Bijlage 4. Wateradvies

Ons kenmerk: WFN1602283
Tel: 058-292 2612 / J.P. van der Kloet

Onderwerp:
Wateradvies Paardenhouderij Van Dellen - Warreboslaan ongenummerd te Surhuisterveen

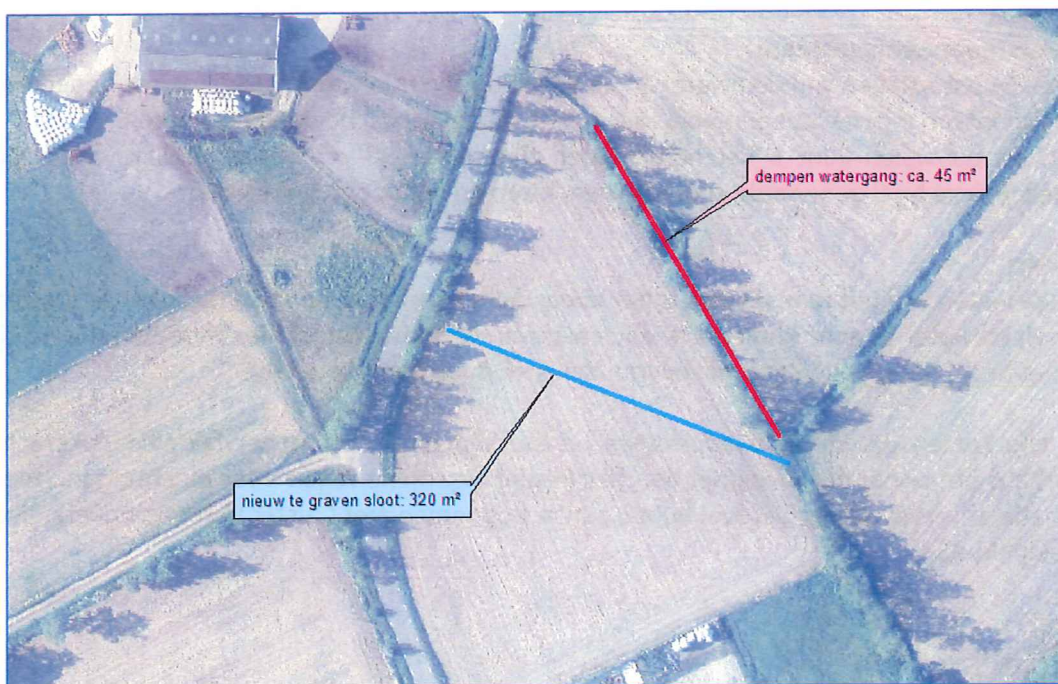
Het plan bestaat uit de realisatie van een paardenhouderij aan de zuidkant van Surhuisterveen, aan de oostkant van de Warreboslaan. In de bestaande situatie is het plangebied in gebruik als grasland. De figuur rechts toont de toekomstige inrichting van het gebied.

Onderdeel van uw plan is het dempen van de sloot in het plangebied. Door het dempen van het oppervlaktewater neemt de berging in het watersysteem af, waardoor het watersysteem minder robuust en veerkrachtig wordt. De demping moet u voor 100% compenseren in hetzelfde peilgebied, zodat het watersysteem evenveel berging houdt. De sloot die u gaat dempen heeft volgens uw opgave een wateroppervlak van circa 45 m^2 . Voor het dempen van de sloot is een watervergunning nodig. Zie ook de informatie onder *Waterwet* in deze brief.

Het verhard oppervlak neemt door de realisatie van het plan toe met 2.750 m². Dit is meer dan de vrijgestelde 1.500 m² en om overlast te voorkomen is het daarom nodig dat de initiatiefnemer de toename aan verhard oppervlak compenseert in hetzelfde peilgebied. Wij hanteren hiervoor een compensatienorm van 10%. Voorliggend plan moet ter compensatie voorzien in tenminste 275 m² nieuw oppervlaktewater.

In totaal is het nodig om ter compensatie (45 m² + 275 m² =) **320 m²** nieuw oppervlaktewater te graven. De initiatiefnemer wil dit doen door de nieuw te graven sloot aan de zuidkant van het perceel een wateroppervlak te geven van tenminste 320 m². Hiermee wordt de demping en de toename aan verharding gecompenseerd.
